Sunnfjord kommune

Vår ref.:
25/3006-5

Fråsegn - ny straumforsyning til dam Seltuftvatn i Sunnfjord kommune

Kart til venstre viser plassering av Seltuftvatn i Sunnfjord kommune, og kartfigur til høgre er henta frå søknaden til Statskraft.

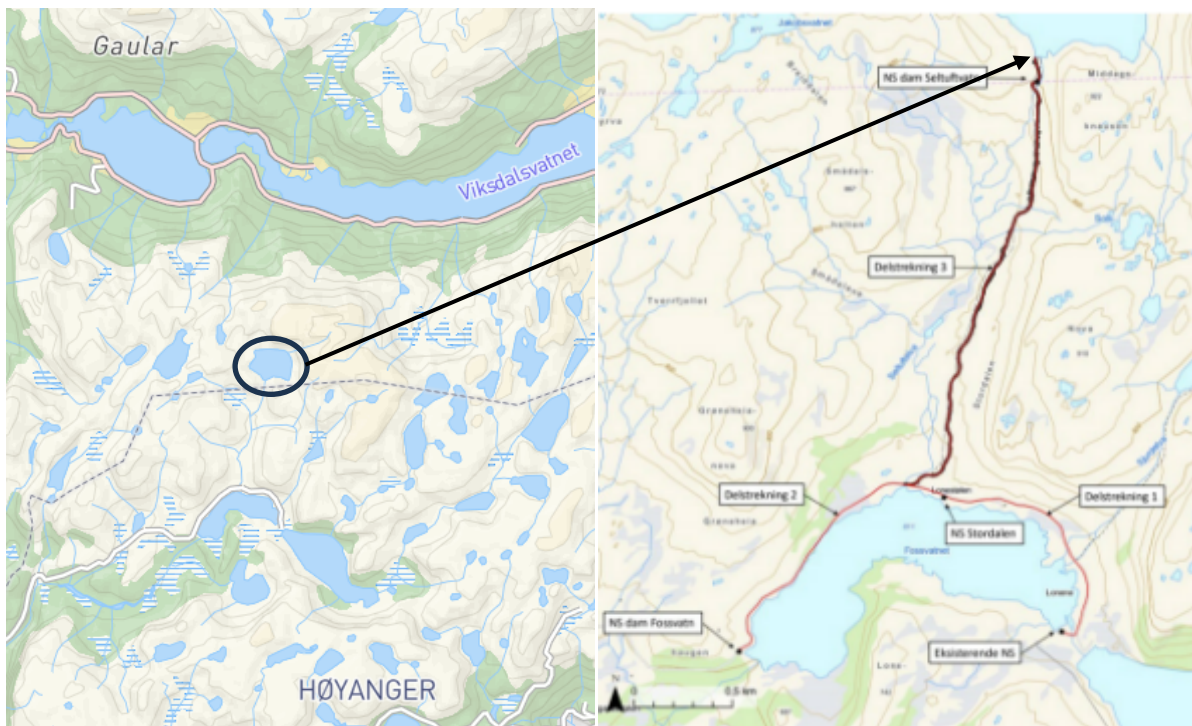
- Sunnfjord kommune er positiv til at det vert lagt til rette for enklare drift av damanlegget ved Seltuftvatn ved å føre fram straum til anlegget og bygge ny nettstasjon.
- Av omsyn til sårbar natur i området ved Seltuftvatnet må straumkabelen leggst i grøft med minst mogleg inngrep. Det vert vist til alternativ 2 i konsekvensvurderinga.
- Sunnfjord kommune legg vekt på at det er lite inngrep i området slik at området må tilbakeførast i mest mogleg opprinnleg stand etter at kabelen er lagt i grunnen og nettstasjon er etablert.

Søknaden omtalar to alternative framføringar av straumkabel til Seltuftvatnet. Alternativ 1 er ny anleggsveg med jordkabel i vegen. Alternativ 2 er jordkabel mellom vatna. Begge alternativa vil fylgje gamal sti/anleggsveg. Alt. 1 er vurdert å ha samla stor negativ konsekvens for naturmangfald, medan alt. 2 er vurdert å ha samla sett noko negativ konsekvens for naturmangfald. Grunnen for denne vurderinga er at tiltaket vert planlagd i natur som er sårbar for inngrep, og som det tar lang tid å reetablere. Ny anleggsvei fører til at deler av lokaliteten med boreal hei vert øydelagt permanent. Kommunen rår derfor til at alternativ 2 med nedgraven jordkabel vert nytta i prosjektet. Dette vil vere i samsvar med NVE si godkjenning av detaljplan for miljø og landskap dam Seltuftvatn.
